**De:** Fernando Fernandez Zambrano (CGR) <fernando.fernandez@contraloria.gov.co>  
**Enviado el:** lunes, 21 de julio de 2025 4:11 p. m.  
**Para:** Yeliz Yalehidys Ruiz Restrepo (CGR)  
**Asunto:** OFICIO-CORRECCIÓN-INFORME-PRF-80682-2021-38808  
**Datos adjuntos:** INFORME-CORREGIDO-VISITA-PRF-2021-38808-PEÑÓN-POLIDEPORTIVO.pdf  
**Importancia:** Alta

INFORME DE VISITA de fecha 27 al 30 de mayo de 2025

Asunto: Visita Técnica PRF No 80682-2021-38808, Municipio de El Peñón, departamento de Santander, contratos No 057 de 2018 cuyo objetos es "CONSTRUCCIÓN DE LA PRIMERA FASE DE LA PLAZA DE MERCADO POLIFUNCIONAL EN EL CASCO URBANO DEL MUNICIPIO DE EL PEÑÓN", y contrato No COB 085 de 2023 cuyo objetos es "ADECUACIÓN Y REHABILITACIÓN DE UN UNMUEBLE MUNICIPAL PLAZA DE MERCADO O DE USO POLIFUNCIONAL PARA EL DESARROLLO DE LAS ACTIVIDADES INSTITUCIONALES Y COMUNITARIAS UBICADO EN EL ÁREA URBANA, SECOR LA ESPERANZA, MUNICIPIO DE EL PEÑÓN SANTANDER".

Vista del pozo ubicado en el eje vial de la carrera 6

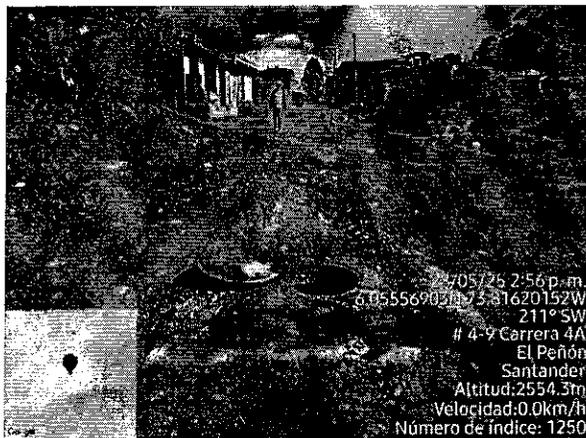
2- En relación con el ítem 5.13. "Pozo de inspección en mampostería de  $\varnothing = 1.2$  m, H = 2.0 m, incluye placa base corona cilindro, cono de reducción y anillos con tapa metálica" cantidad pagada 1 Unidad.

Se observa la ejecución del ítem pactado, según como se plasma en el registro fotográfico.

Vista de tensores y acero PDR 60.

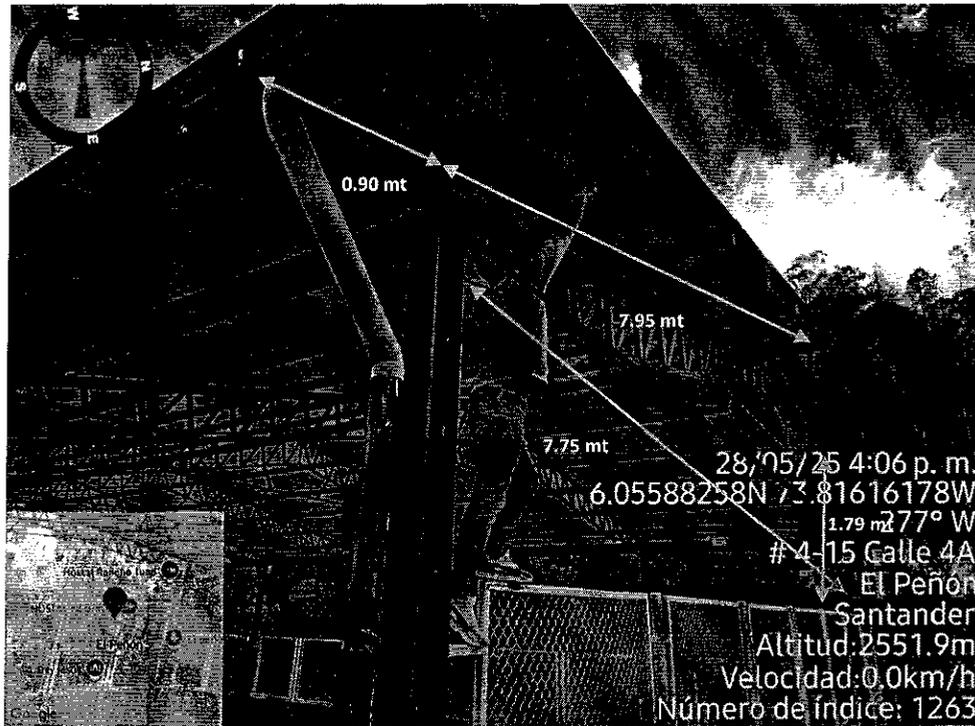
3- En relación con el ítem 10.5. "Aceros PDR-60 y/o A-37" Cantidad pagada: 223 kg.

En visita de inspección se revisa la cantidad de Acero y se determina que cada sección de acero de refuerzo de 5/8" para los tensores tiene una longitud de 13 ml ubicados en forma de X y dispuestos entre cerchas.

Acero = 13 ml x 1.552 kg/ml x 10 unidades = 201.76 Kg – (223 kg – 201.76 = 21.24 Kg

Para lo cual presenta una diferencia de 21.24 kg.

Nota: Se estima que el faltante de este ítem guarda relación con la cantidad de 4 tensores no suministrados correspondientes al ítem 10.4.

Vista muro en concreto sector oriental de la plaza.

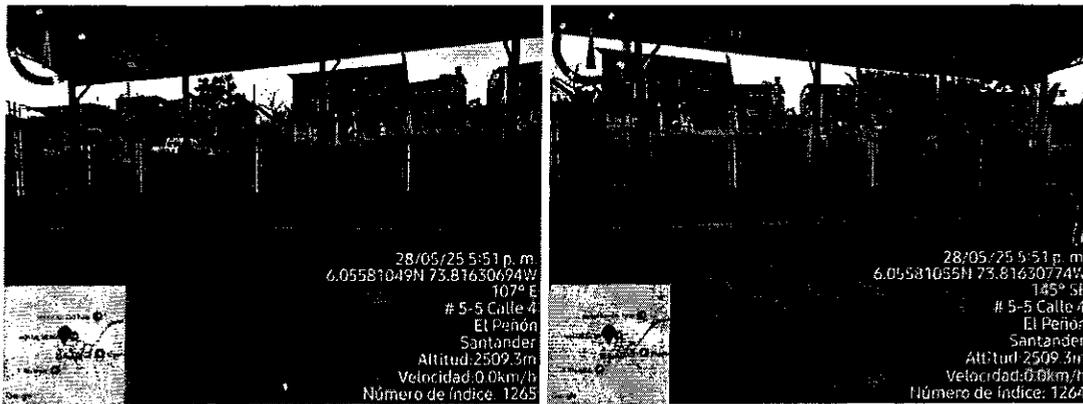
Ítem 2.2 Muro en concreto de 3000 PSI con zarpa de 0.80 m y vástago de 1.0 m, espesor de 0.25 m incluye formaleta.

Vista cañuelas en concreto y rejillas.

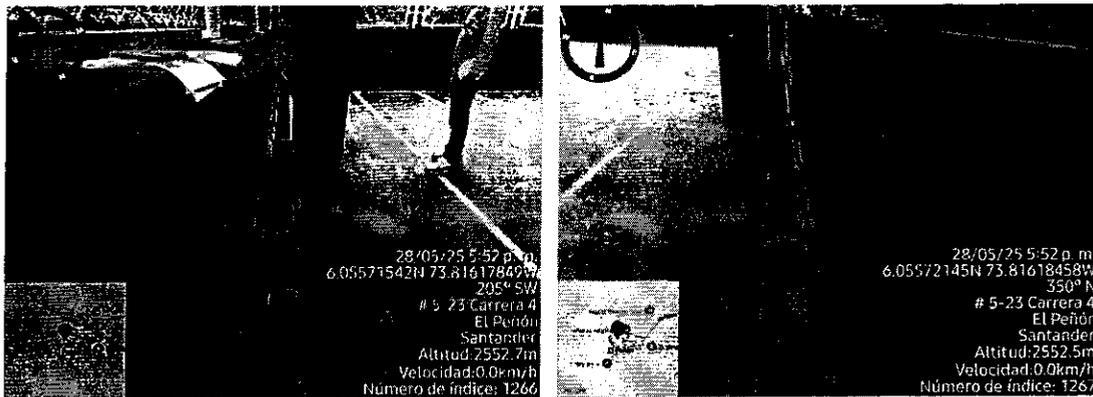
Ítem 3.1 cañuela en concreto de 0.3 m e ítem 7.2 Rejilla en Angulo de 1 ½" x 3/16" x ¼ x 1/8".

Vista del material granular del filtro francés.

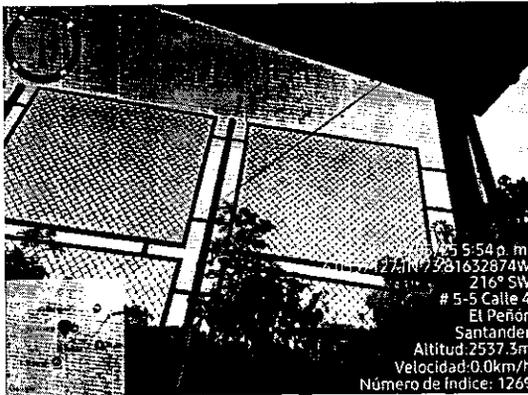
Ítem 3.2 Filtro francés incluye excavación y tapado.

Vista acometida electrica y Reflectores.

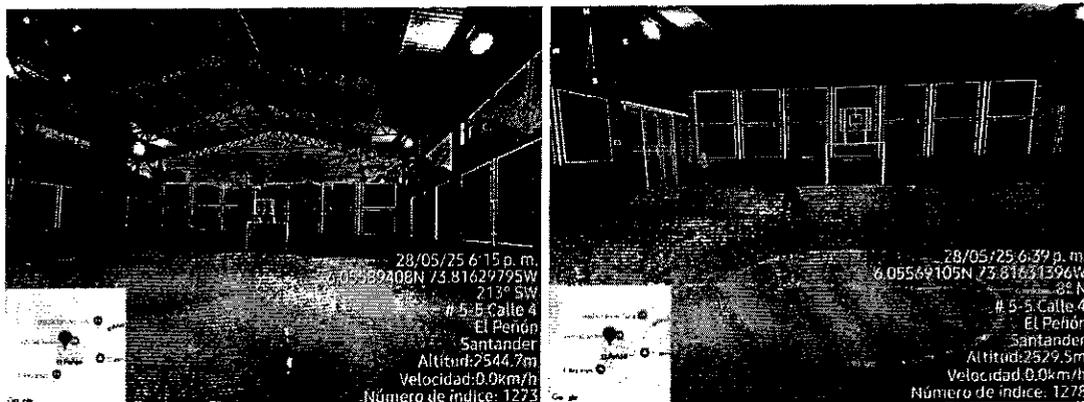
Item 4.1. Acometida eléctrica e item 4.2 Reflector Led de 150W

Vista de muros con friso y pintura.

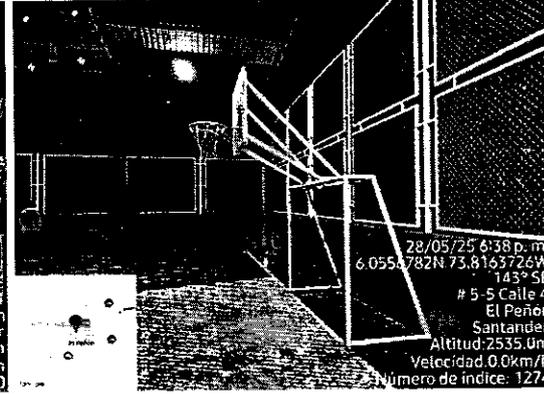
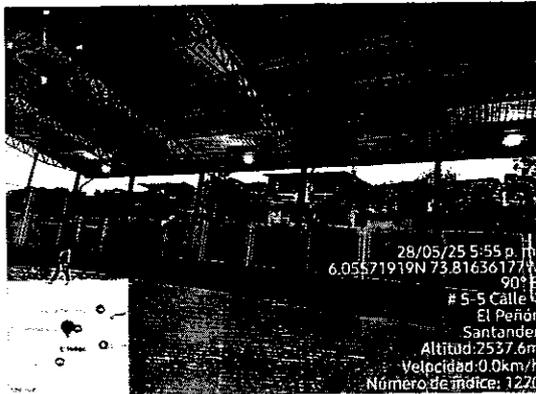
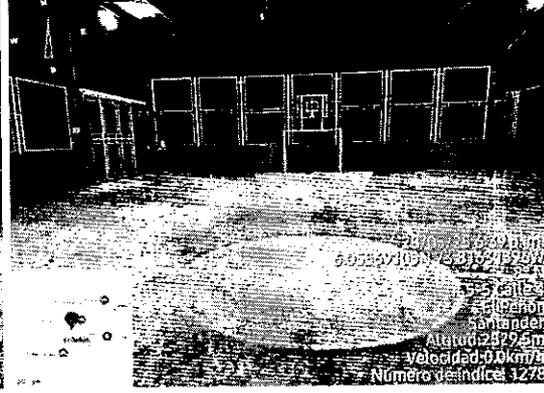
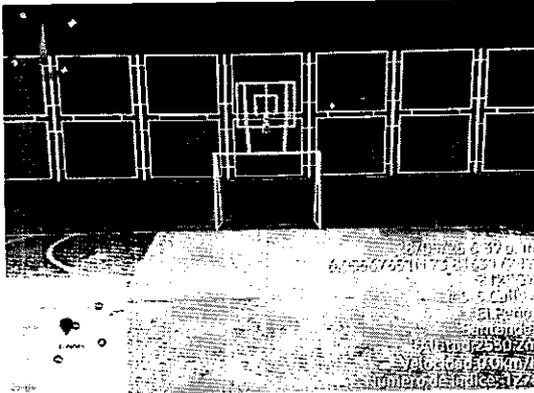
Item 5.3 Mampostería en bloque, ítem 5.7 Pañete liso sobre muro e Ítem 5.8 Pintura vinilo a dos manos para muro.

Vista de cerramiento con malla eslabonada y parales metálicos.

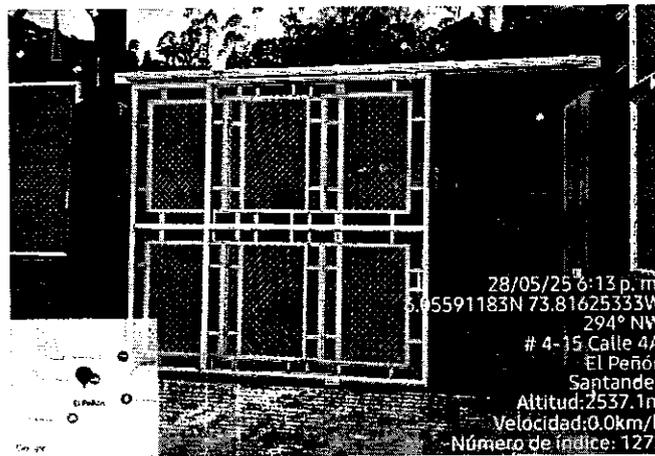
Ítem 5.4 Paral metálico en tubo A.N Ø = 2 ½" e ítem 5.5 Malla eslabonada de 2 ¼ x 2 ¼ calibre 10 marco en ángulo de 1 ½ x 3/16.

Vista portón de acceso en malla eslabonada.

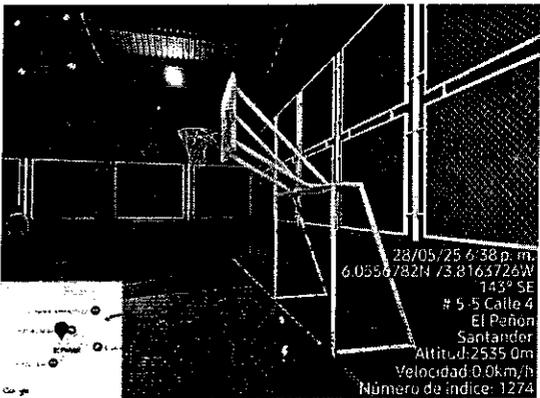
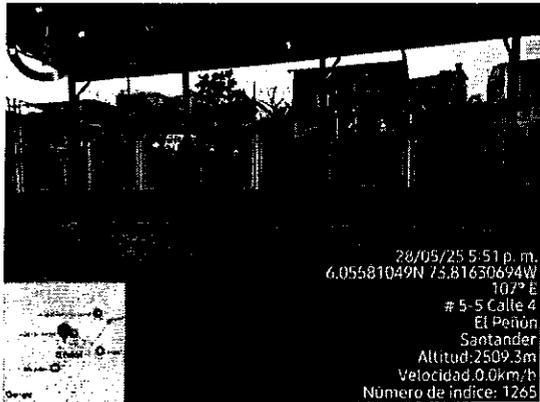
Ítem 5.6 Portón de acceso en malla eslabonada de 2 ¼" x 2 ¼" marco en ángulo de 1 ½" x 3/16" y tubería de A.N 2" Ø

Vista pintura piso, demarcación de cancha, pórticos y malla de Voleibol.

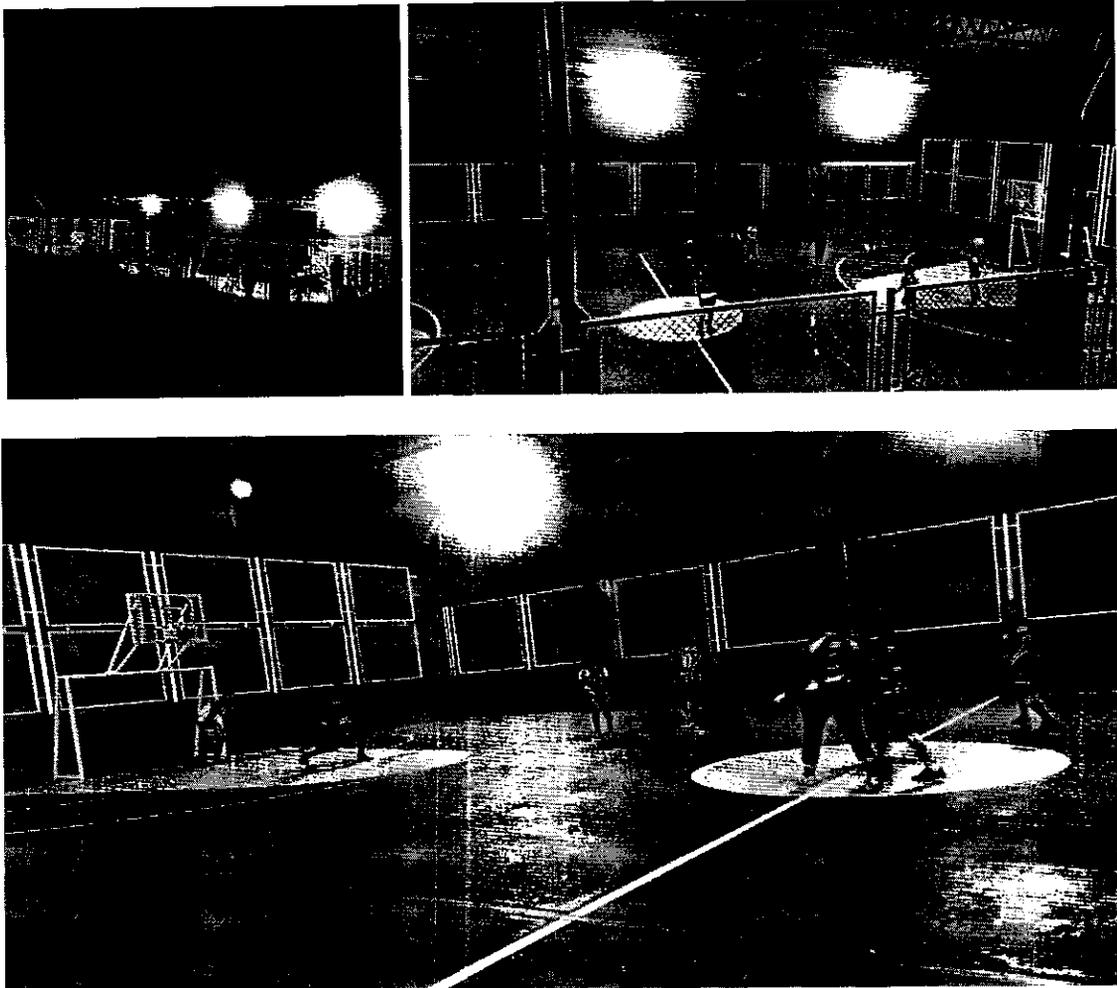
Ítem 6.1 Juego de cancha múltiple para microfútbol y baloncesto incluye tableros acrílicos, ítem 6.3 Demarcación en pintura tipo tráfico para cancha e ítem 7.1 pintura piso tráfico, ítem 6.2 Malla en Nylon para voleibol, incluye tubería.
